Memo

Projectnummer
IA2001.030

Onderwerp
Wegbeeldonderzoek Overkluizing A10 west

Bij de oplossingen staan nummers weergegeven die corresponderen met de posities op de bijgevoegde tekening.

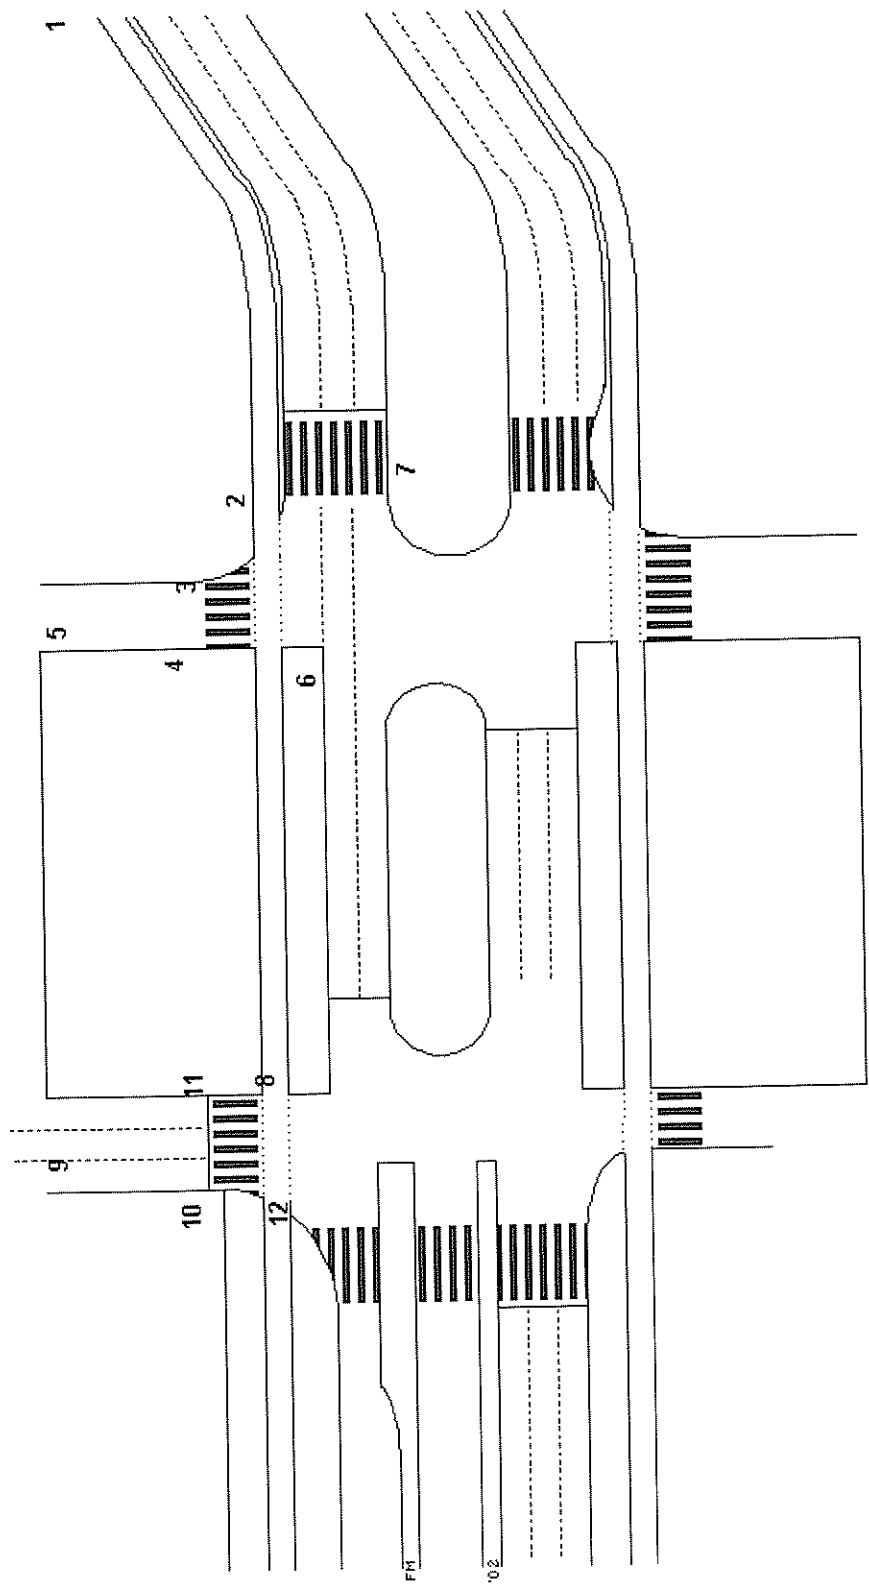
Probleem: mogelijke twijfel of onderdoorgang leidt tot toerit van A10.

- Bevestig een handwegwijzer (gelijk aan handwegwijzer op palen op kruising) aan de muur met het rijkswegnummer (zie voorbeeld). Bevestig deze op positie 4 op ongeveer 2,5 meter en op positie 3 op ongeveer 3,5/4 meter. Men heeft meer tijd om het bord op positie 4 te zien dus een hogere plek (meer richting normale hoogte) van het bord is daarom mogelijk. Het feit dat men ook over de kruising naar de andere kant van de A10 kan speelt minder een rol omdat bestuurders al een keuze gemaakt hebben voor een bestemming en alleen bevestigd dienen te worden in hun route.

- Daarnaast dient er vlak voor de onderdoorgang van het gebouw een RVV bord (nr. G01) te komen, in de omgeving van positie 2. Daarmede wordt het karakter van de weg aangeduid en tevens geregeld dat verkeer dat er niet thuis hoort wordt uitgesloten van gebruik van de weg.

- Om de gebruikers voor te bereiden op de rijksweg en om het gebouw voor de eerste schampschade te vrijwaren adviseren wij dat er op positie 4 een barriër tegen het gebouw geplaatst wordt. Dit voorkomt dat vrachtwagen door een te ruime bocht het metselwerk beschadigen en draagt bij aan de beleving van de start van de snelweg. Ook vanuit het oogpunt van de beschikbare ruimte en het benodigde onderhoud is een barriër aan te bevelen boven een geleiderail. Met nadruk wordt gesteld dat de barriër in deze opstelling niet geschikt is voor het opvangen van aanrijdingen onder een grote hoek. In overleg met de Bouwdienst Apeldoorn kan er gekeken worden naar een goede opstelling van de barriër.

- Alle barrières (dat geldt ook voor de afritten) dienen te worden aangesloten op bestaande geleiderail.
- Daar waar een redelijke stoep aanwezig lijkt te zijn in het ontwerp (bijv. positie 3) dient bekeken te worden waar de barriër moet staan, rekening houdend met het feit dat voetgangers geen logisch looppad mogen krijgen de toerit op.

- Het glazen windscherm dat op positie 5 is gepland aan de onderdoorgang kan alleen worden gehandhaafd op die plek wanneer de constructie aan de onderkant bestand is tegen mogelijke aanrijdingen². Dat geldt ook voor het materiaal dat gebruikt gaat worden. Enige vorm van (gemakkelijk) breekbaar materiaal zoals glas wordt ontraden in verband met veiligheid voor weggebruikers en met onderhoud ervan. In feite kan gesteld worden dat het windscherm dezelfde robuustheid dient te hebben als de gevels in de

onderdoorgang. Daarnaast dient de doorrijhoogte minimaal 4,6 m te blijven. Het materiaal dient grote mate van doorzichtigheid te behouden, ook na langere tijd zodat er geen licht verloren gaat. Een andere plaats van het scherm in de onderdoorgang wordt sterk ontraden vanwege het visuele vernauwingseffect dat dan optreedt.

Probleem: komend vanaf de afrit is er weinig besef van een kruising met Bos en Lommerweg.

- Plaats een tekening o.i.d. op de muren van de onderdoorgang (positie 10 en 11) zodat bestuurders zich via deze tekening kunnen oriënteren op de stopstreep.

- Haal het windscherm van positie 9 weg. Er dient een zo groot mogelijke opening te zijn (fysiek en visueel) voor bestuurders op de afrit.
- Plaats aan de Bos en Lommerzijde van het gebouw een scherm zodat het achter de verkeerslichten komt te hangen. Door het afschermen van licht en hoge aandachtspunten op de kruising krijgen de verkeerslichten meer aandacht. Het scherm dient korter te zijn dan de verkeerslichten zodat de onderkant van de achterborden van de verkeerslichten te zien zijn. Maak het scherm enigszins ondoorzichtig zodat invloed van lichtpunten achter de verkeerslichten verminderd wordt.

- Plaats als waarschuwing voor de verkeerslichten eerder op de afrit knipperende waarschuwingslichten voor de verkeerslichten.
- Ook voor deze onderdoorgang geldt dat er gekeken moet worden van de plaats van een barrier, aan beide zijden van de onderdoorgang, in samenhang met de geleiderail van de afrit. Tevens dient er gekeken te worden naar de bescherming van de pilaar/pilaren van het gebouw aan weerszijden van de afrit.

- Het bord nadering voorrangsweg dient ook op een duidelijke plek geplaatst te worden.
- Op positie 8 en 12 dienen er borden te staan (tegen het gebouw aan, of aan de palen voor de verkeerslichten) met verboden in te rijden. Stroomopwaarts op de afrit kunnen de borden geplaatst worden volgens de richtlijnen die spookrijders moeten tegengaan.

- Gezien de onoverzichtelijkheid van de kruising voor diverse categorieën verkeersdeelnemers, adviseren wij om de verkeersregelinstallatie op het viaduct 24 uur per dag, 7 dagen per week te laten werken.

- De voetgangsoversteekplaatsen (bijv. posities 7, 3 en 8) zijn nu ontworpen als een zebra en daarmee hebben voetgangers altijd voorrang ongeacht de verkeersregeling zodra zij een stap op de zebra gezet hebben. Er kan ook gekozen worden voor een uitvoering met kanalisatiestrepen waardoor voetgangers wel een plek hebben om over te steken (met hulp van verkeerslichten) zonder dat zij altijd voorrang hebben.

- Het zicht op verkeer op de afrit wordt voor (brom)fietzers op positie 8 deels geblokkeerd door de muur van het gebouw. Om in ieder geval extra aandacht te vestigen op het verkeerslicht voor deze bestuurders zou een kleiner, lager licht op de paal geplaatst kunnen worden. Tevens kan er gedacht worden aan fysieke belemmering (drempel) om te voorkomen dat brommers direct doorrijden op positie 8 terwijl zij het verkeer op de afrit niet zien.

- De voetgangsoversteekplaats op positie 1 ligt ongelukkig in het licht van het begin van het voorsorteervak. Bestuurders krijgen informatie over mogelijke richtingen, moeten tevens op voetgangers letten en moeten hun plaats op de weg bepalen. Voorgesteld wordt om de plaats meer stroomafwaarts te leggen zodat zowel de oversteekplaats als de bewegwijzering voldoende aandacht kunnen krijgen.

- De handwegwijzers op de kruising lijken weg te vallen in het wegbeeld. Voorgesteld wordt om deze voor de afbuigende weg zwaarder/groter uit te voeren en ook wat lager te hangen.

- Om te voorkomen dat bestuurders denken dat ze, wanneer ze rechts staan voorgesorteerd bij plek 2, een parkeerterrein oprijden, kan in dat voorsorteervak A10 geschilderd worden. Dit versterkt de functie van het bord A10 op handwegwijzers op paal en in onderdoorgang.

- Op positie 2 staat op dit moment een paal voor de tramleiding achter de verkeerslichten. Vanuit het oogpunt van manoeuvreerruimte voor
